Gentilissimi,  
in riferimento al progetto presentato il 5 marzo alla Commissione Mobilità di Municipio 6, ribadiamo quanto segnalato in presenza.

Vista fotografica di stato di progetto

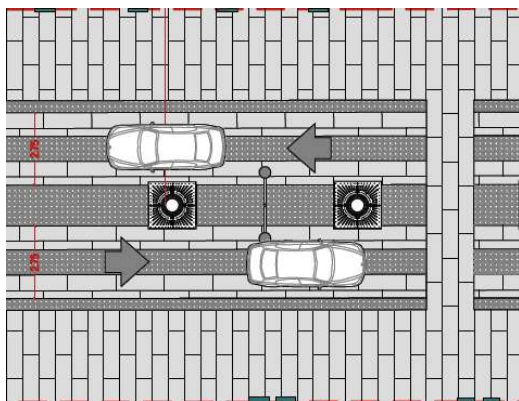
Ma proprio perchè si è scelto di destinare questo spazio pubblico alla mobilità attiva, troviamo incongruente il modo in cui è stata utilizzata la rizzarda in ciottoli di fiume.

I tecnici del Comune hanno spiegato nel corso della Commissione che la richiesta proviene dalla Sovrintendenza.

Non possiamo né vogliamo sostituirci ai Tecnici né tanto meno ai funzionari della Sovrintendenza, ma essendo l'area progettata per la pedonalità (e la mobilità attiva) osserviamo che:

- lo spazio urbano viene riqualificato e riportato alla sua funzione di spazio pubblico già nel momento stesso in cui si è scelto di dare qualità alla strada con l'eliminazione sosta veicoli e la messa a dimora di alberature, privilegiando le persone e subordinando la mobilità veicolare consentendo solo quella di servizio; pertanto la necessità di ricostruire una pavimentazione in stile "Vecchia Milano" può essere di fatto superata;

- la soluzione progettuale prospettata e sostenuta dalla Sovrintendenza è riferita ad una Milano che non esiste più, che prevedeva il passaggio di carri con rigide ruote in legno;

Chiediamo pertanto una revisione del progetto per quanto riguarda l'utilizzo e la disposizione dei materiali di pavimentazione.

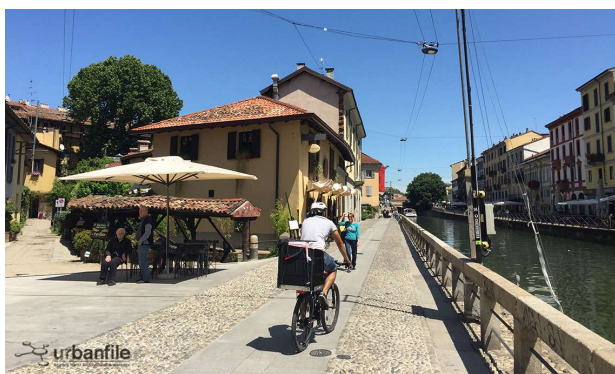
- la disposizione della pavimentazione in progetto contraddittoriamente avvalora una progettazione attenta più al movimento veicolare che a quello pedonale e ciclistico, con la creazione delle due fasce in pietra che costituiscono la traccia delle ruote e che la tavola di progetto mette in evidenza;

- le biciclette, le cargo bike per i trasporti privati e aziendali e i monopattini – che non devono occupare gli spazi laterali essendo questi dedicati esclusivamente ai pedoni per la presenza di negozi e accessi alle abitazioni - sono costretti a procedere in fila indiana sulla traccia; in caso di ostacolo (persona, bambino, cane) la manovra è difficoltosa e si rischia di cadere;

i cocci di bottiglia o anche piccole schegge di vetro restano tra i ciottoli, causando forature; la presenza di vetraglie è in generale un pericolo per l'incolumità fisica di persone (bambini) e animali (cani).
